COMPLEMENT DU DEMI-DIFFUSEUR N°11 DE VIENNE SUD SUR L'AUTOROUTE A7

ENQUÊTE PUBLIQUE UNIQUE
Complément n°2

DEMANDE DU COMMISSAIRE ENQUÊTEUR COURRIER DU 13/03/22

Le présent document a pour vocation d'apporter les réponses du maître d'ouvrage aux trois demandes du commissaire enquêteur.

SOLUTION PROJET SUD 2022 PROPOSEE PAR LA COMMUNE DE REVENTIN VAUGRIS

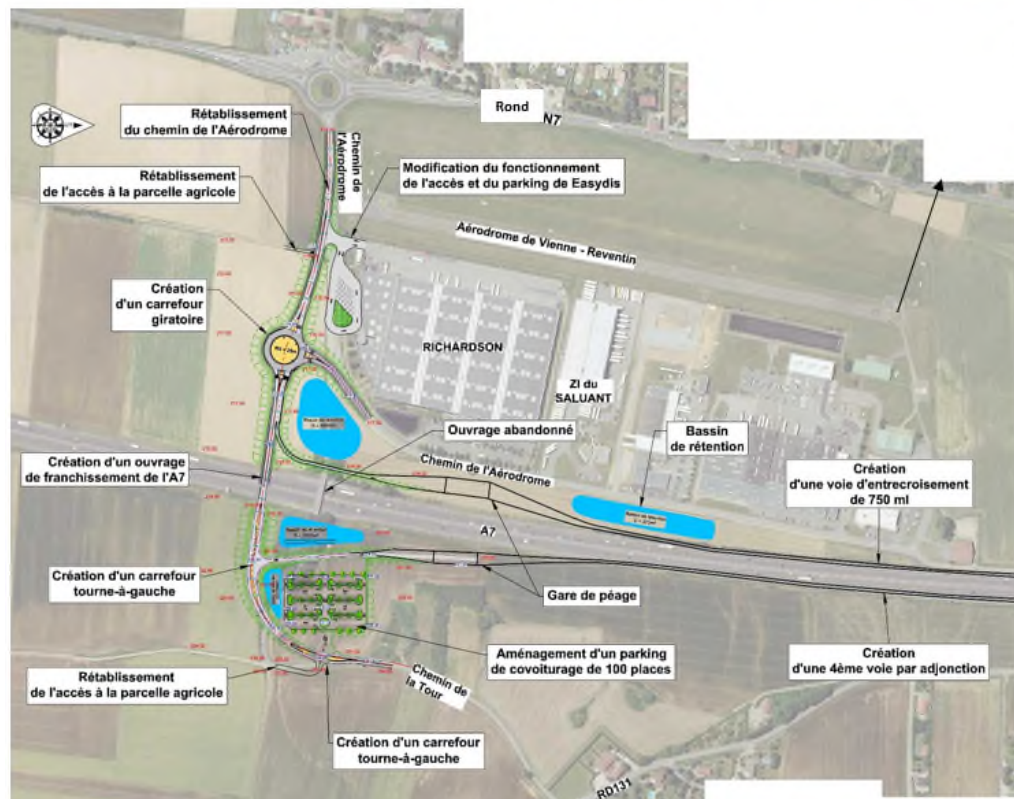
Le « projet sud 2022 » est similaire à la variante « sud 2016 » présentée lors de la concertation du publique.

Les modifications principales sont :

- le parking de covoiturage repositionné à l'est de l'autoroute A7 du côté de la bretelle d'entrée sur l'autoroute ;
- l'abandon de la reprise du chemin de la Tour et du carrefour d'accès par la RD131.

Extrait « projet sud 2022 » - figuré en rouge les emprises oubliées.

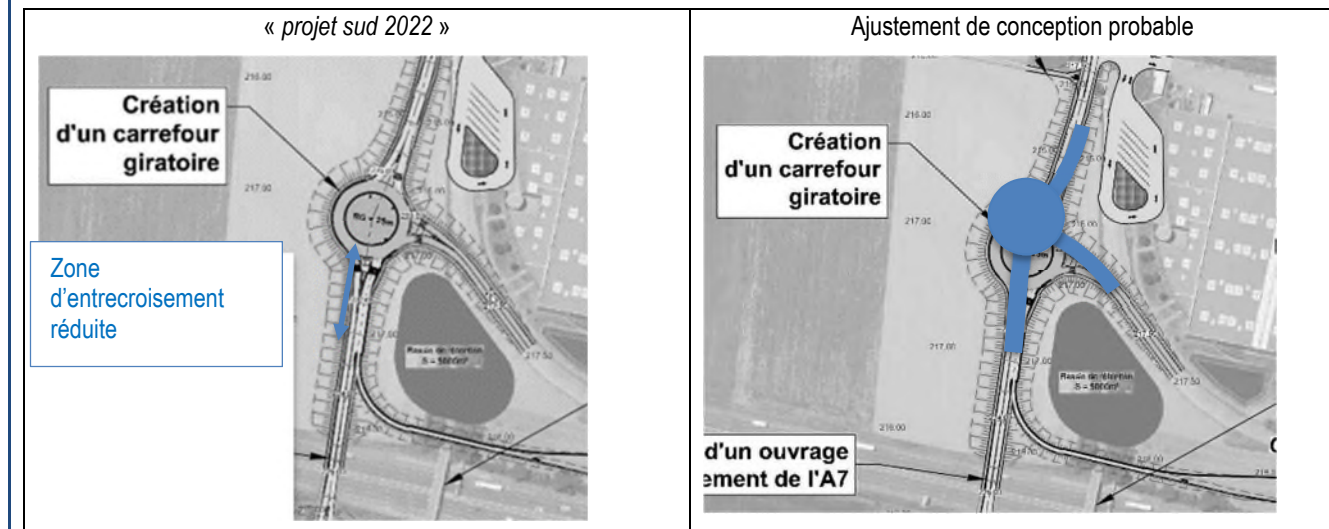
Il est remarqué que le niveau de détail du « projet Sud 2022 » n'est pas uniforme, le parking de covoiturage est très détaillé alors qu'il est noté une absence de détails sur le volet autoroutier du projet, ce qui ne permet pas de vérifier la conformité et la bonne adéquation de ces aménagements avec les contraintes techniques et les normes géométriques autoroutières.

- les entrées en terre (c'est-à-dire les emprises eu sens large) des bretelles autoroutières et de l'élargissement de l'A7 (création d'une voie d'entrecroisement) ne sont pas représentées sur les plans, ni prises en compte dans les emprises du projet ;
- le cadrage du document rend incomplet la perception de l'aménagement, car la création d'une voie d'entrecroisement de 750 m sur l'A7 nécessite également une reprise de la bretelle d'entrée de l'aire de repos existante sur A7 dans le sens Lyon-Marseille à la sortie de la gare de péage ;
- dans ce secteur, la grande proximité de l'autoroute et de la voie de l'aérodrome nécessitera le repositionnement de la voie ainsi que le déplacement des réseaux actuellement sous cette voirie, ce qui n'est pas précisé par l'étude.

Ces trois éléments minorent artificiellement :

- l'emprise foncière effectivement nécessaire à la réalisation de cette proposition,
- les impacts environnementaux et humains,
- le coût.

Extrait « projet sud 2022 »

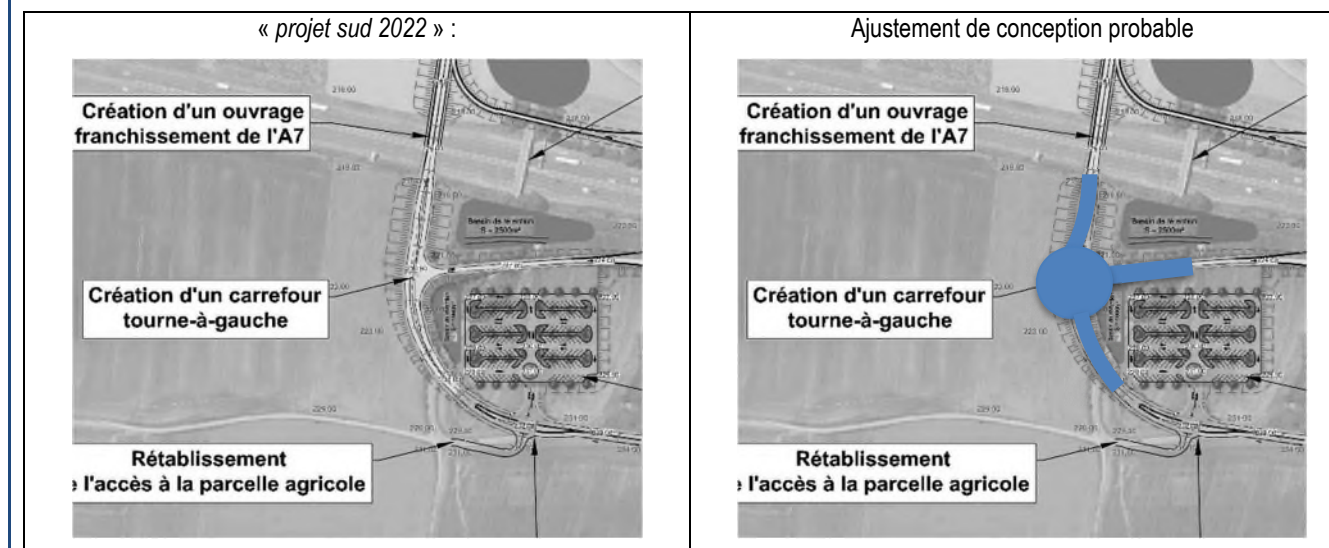
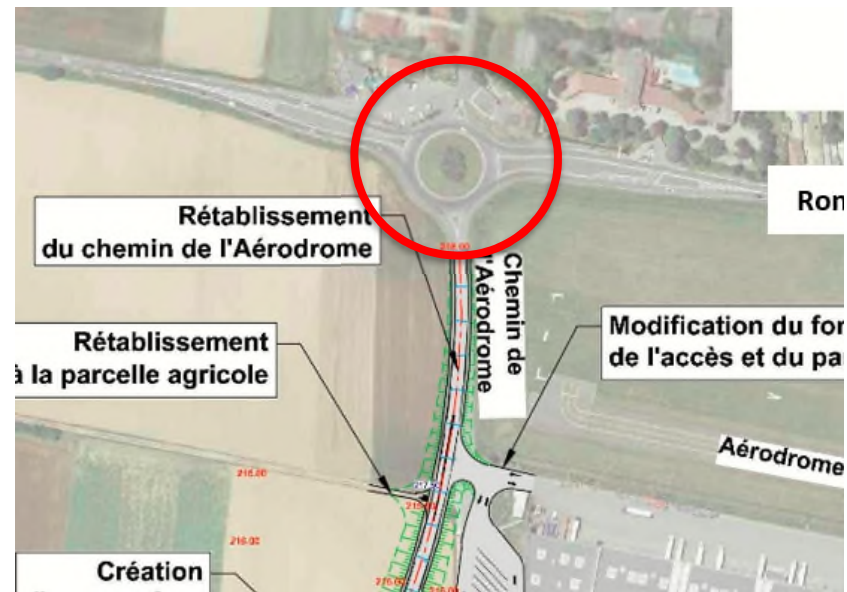
Le projet présenté est globalement fonctionnel, mais nécessite des ajustements techniques pour en valider la faisabilité et la recevabilité auprès de l'Etat concédant du réseau autoroutier. Ainsi :

- les dispositifs de raccordement des bretelles sur la voirie locale ne sont pas entièrement satisfaisants pour un projet neuf. Le raccordement de la bretelle de sortie en amont du giratoire est assimilable à un entrecroisement dont la distance est relativement courte (de l'ordre de 20m), une géométrie moins compacte devrait être demandée par les services de l'Etat concédant pour assurer, dans les meilleures conditions ces échanges.

- la visibilité sur le carrefour de raccordement de la bretelle d'entrée, en intérieur de courbe et au droit d'un sommet de parabole, a été vérifiée. Néanmoins ce type d'aménagement présente des défauts de visibilité pour les usagers et des mouvements de cisaillement pour les différents trafics en particulier poids lourds. Une géométrie alternative de type giratoire devrait être demandée par l'Etat concédant le cas échéant.

- les études de trafic réalisées n'évoquent pas le giratoire RN7 / route de l'aérodrome. Des aménagements de ce giratoire (élargissement des entrées) pourraient s'avérer nécessaire, notamment compte tenu des demi-tours générés par la modification de l'accès aux entreprises présentes sur site (cf. chapitre suivant).

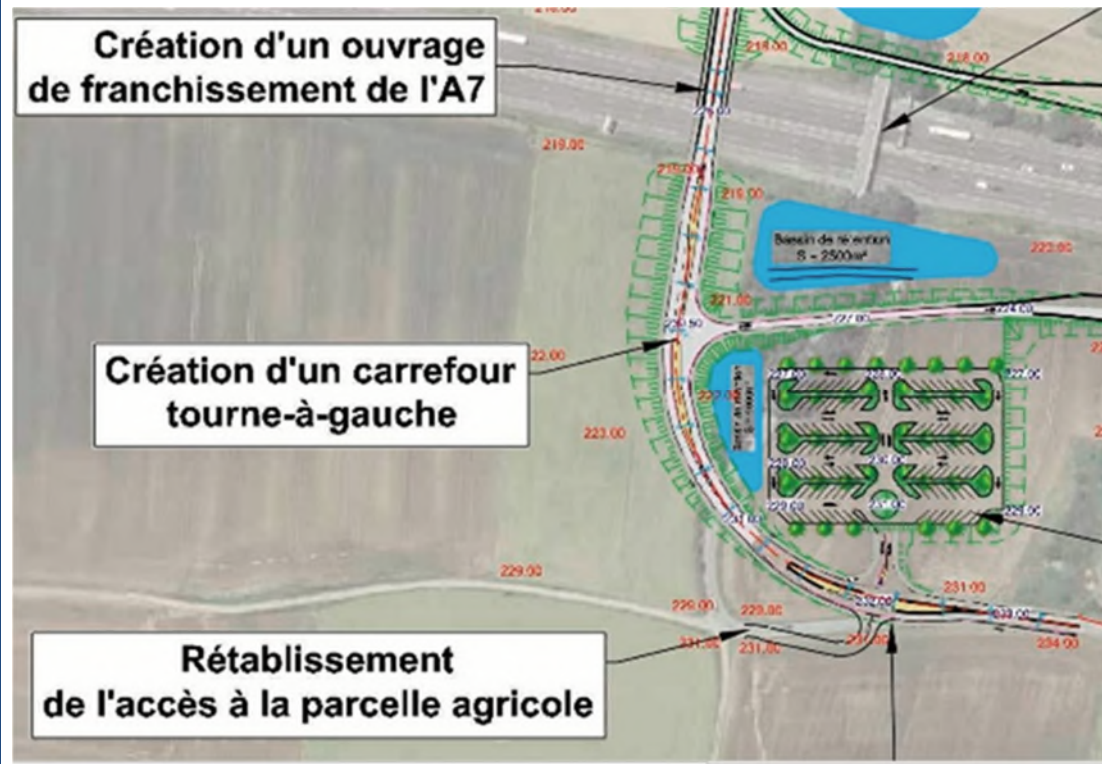
- L'intégration du parking de covoiturage dans l'opération et son environnement reste limitée :
 - le parking est isolé de l'échangeur en particulier de la bretelle de sortie d'A7 nécessitant pour les usagers des mouvements complexes et longs nuisant à l'attractivité du parking et à la fluidité des échanges sur les giratoires ;
 - la majeure partie du flux des usagers provenant de la RN7 sont distants de l'aménagement, l'attractivité du parking de covoiturage serait limitée uniquement à l'usage de l'échangeur et ne permettra probablement pas un co-voiturage vers d'autres destinations comme l'aire urbaine de Vienne.

- le parking n'est pas relié à des cheminements de modes doux sécurisés, ni depuis la RN7, ni depuis la RD131 ;
- des aménagements connexes de type « dépose minute » tant sur la bretelle d'entrée que de sortie et l'aménagement d'un cheminement sécurisé pour les usagers non motorisés vers le parking sont des ajustements nécessaires à l'aménagement proposé pour permettre de compenser ce manque d'attractivité et pour tenir compte des objectifs portés par le projet.

DETAILS DU CARREFOUR CHEMIN DE LA TOUR / RD131

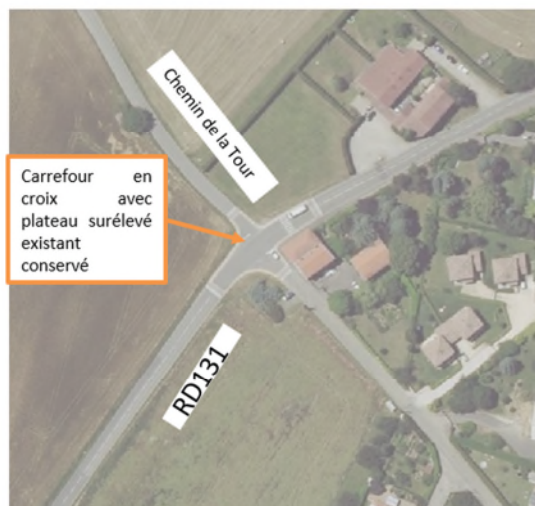
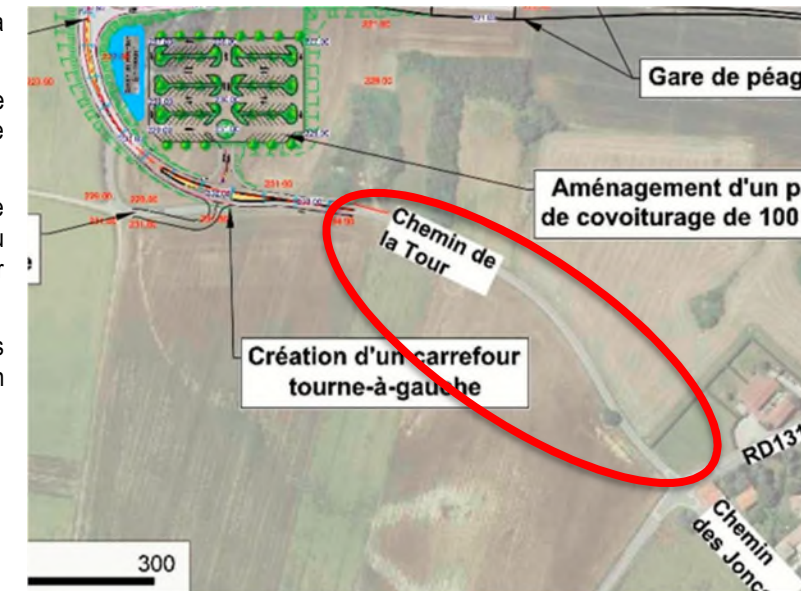
La vue en plan n'intègre pas le recalibrage du chemin de la Tour.

Actuellement, la largeur roulable est inférieure à 5 m, ce qui ne permet pas de croisement de 2 poids lourds et oblige le croisement à basse vitesse de deux véhicules légers.

Compte tenu de l'augmentation de trafic attendu sur cette voirie qui desservira directement l'échangeur depuis l'est du territoire, un recalibrage du chemin de la Tour est à prévoir ainsi que son assainissement.

Cet aménagement induira un impact foncier sur des terrains agricoles et des terrains privés situés à proximité du chemin existant.

La notice circulatoire conclue que l'aménagement d'un carrefour giratoire n'est pas nécessaire à la mise en service. Néanmoins, avec l'évolution de trafic attendue, à l'horizon 2045 – soit mise en service plus 20 ans horizon à prendre en compte pour évaluer les impacts d'un projet routier, l'aménagement d'un carrefour giratoire apparaît inévitable, ne serait-ce que pour des questions de sécurité.

Ainsi la transformation de ce carrefour en carrefour giratoire doit être intégrée au projet comme impact direct et permanent de l'échangeur.

DETAILS SUR LES ACCES A LA ZI DU SALUANT ET A RICHARDSON

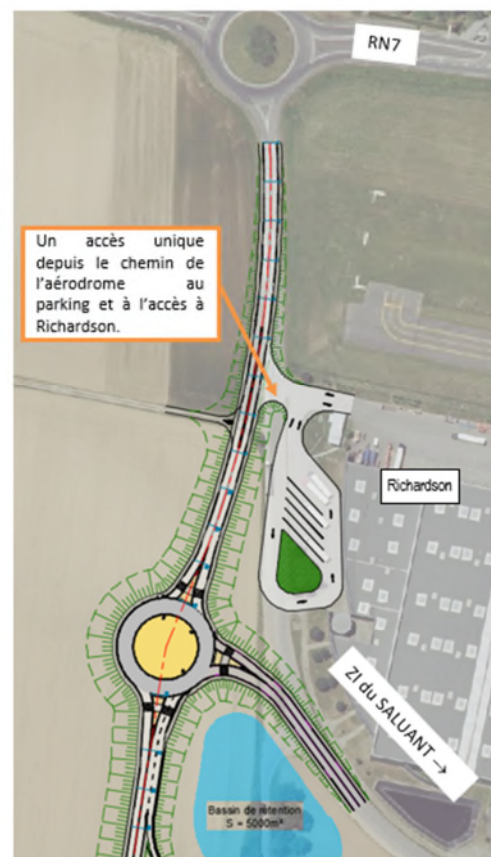
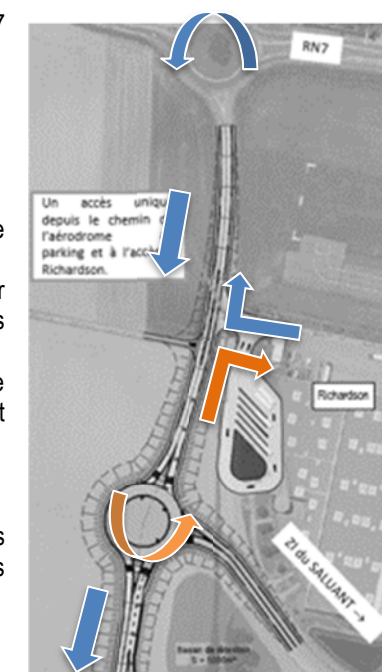
La proposition de la commune intègre un terre-plein central entre le giratoire dit de Chonas sur la RN7 et le giratoire ouest projeté en sortie de l'échangeur.

Vis-à-vis des accès à l'entreprise existante (véhicules légers et poids lourds), le projet prévoit que :

- seuls les mouvements de tourne-à-droite sont autorisés ;
- les mouvements de tourne-à-gauche ne peuvent se faire que par les giratoires, il n'existe donc pas :
 - d'accès « direct » à l'entreprise depuis la RN7, les usagers doivent faire demi-tour par le giratoire ouest, prenant priorité sur les usagers de l'échangeur (flèches oranges sur le plan ci-contre) ;
 - d'accès « direct » depuis l'entreprise vers l'échangeur les usagers doivent faire demi-tour par le giratoire de la RN7 (flèches bleues sur le plan ci-contre) et prenant priorité sur les usagers de la RN7.

Cette configuration, aura des conséquences pour la fluidité des différents giratoires qui n'est pas évoquée dans l'étude transmise et engendrera potentiellement la nécessité de reprise des branches d'entrée de ce giratoire.

Extrait « projet sud 2022 »

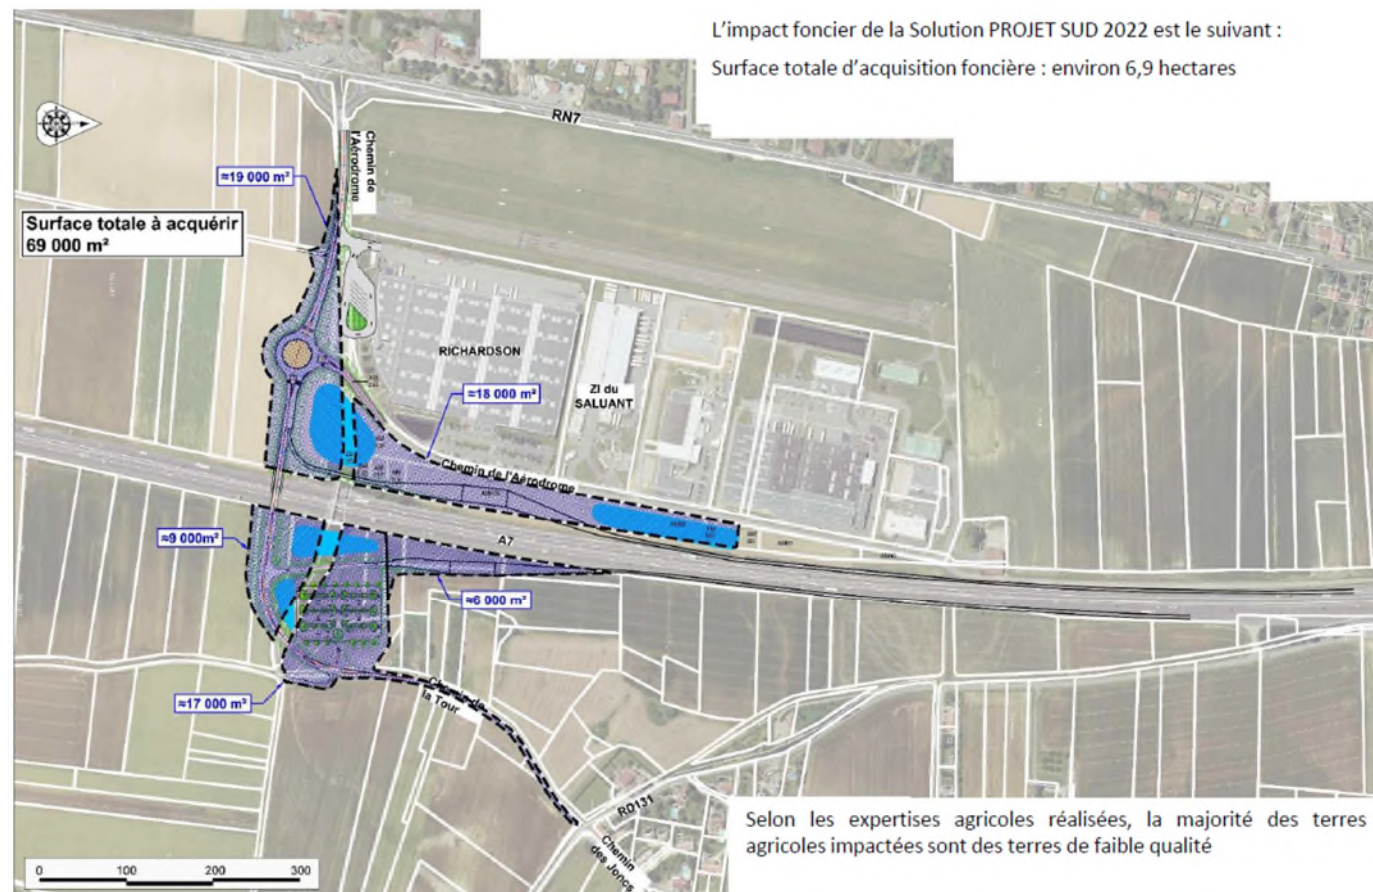
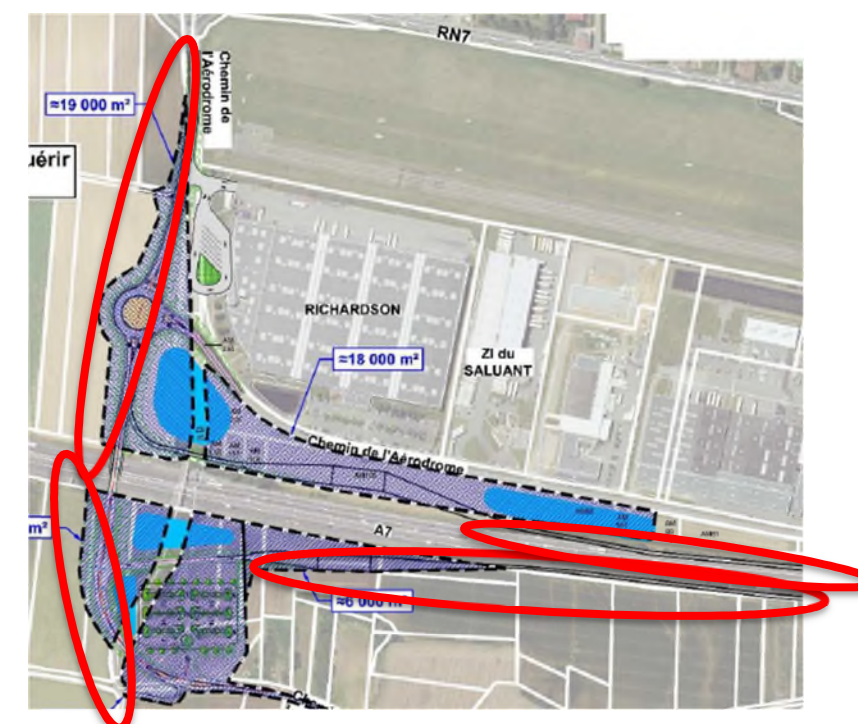
Les limites d'acquisitions indiquées dans le projet de la commune n'intègrent pas certains éléments significatifs.

Elles sont en effet confondues, soit avec les entrées en terre (pied de remblais), soit avec les bords de chaussées (pour les bretelles autoroutières notamment) et ne prennent pas en compte les éléments nécessaires à la conception d'un projet routier et autoroutier :

- des aménagements paysagers :
 - o à noter que le projet présenté à l'enquête publique prévoit une bande d'environ 10 m autour des installations autoroutières pour en assurer la meilleure intégration paysagère.
- de l'assainissement de pied de remblai avec la mise en place d'un dispositif reprenant les eaux de ruissellement des talus, un tel dispositif nécessite une emprise d'environ 1 m ;
- des pistes de maintenance pour l'entretien des talus avec la mise en place d'un chemin d'une emprise d'environ 3m sur l'ensemble du projet ;
- des chemins de rétablissement d'accès aux parcelles agricoles perturbés par le projet en particulier le long de l'autoroute A7 ;
- l'implantation des clôtures permettant de séparer l'autoroute du reste de l'environnement et ainsi éviter les intrusions d'animaux sauvages sur la section courante et pouvant mettre en danger les usagers.

Ces éléments, couplés aux points programmatiques présentés dans le premier chapitre, laisse penser que les surfaces à acquérir (69 000 m²), indiquées dans l'étude de la commune de Reventin-Vaugris, sont nettement sous-estimées.

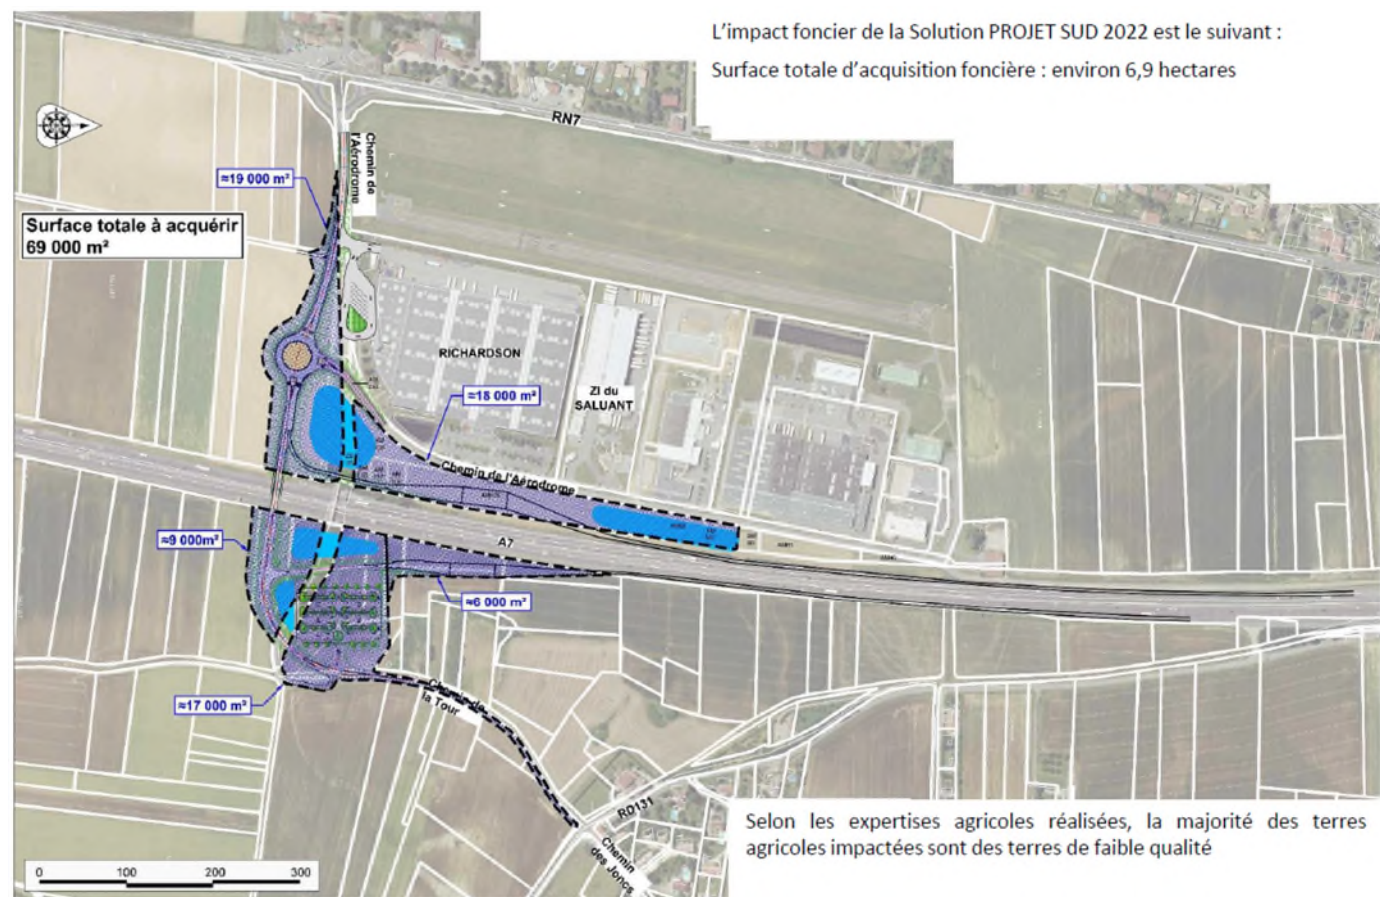
L'étude présentée par la collectivité évoque, pour les territoires impactés par le « Projet Sud 2022 », « des terres agricoles de faible qualité ».

Cependant, la Chambre d'Agriculture de l'Isère, consigne dans son avis rendu lors de la concertation du public de 2016 et rappelé lors de la concertation inter-services de 2020 :

- que « la variante « Sud » est beaucoup plus consommatrice des terres agricoles de bonne qualité agronomique » ;
- le souhait « que la pérennisation de ce secteur [sud], classé dans le SCoT comme « espace agricole stratégique », soit conformée par l'établissement d'une ZAP ou d'un PAEN ».
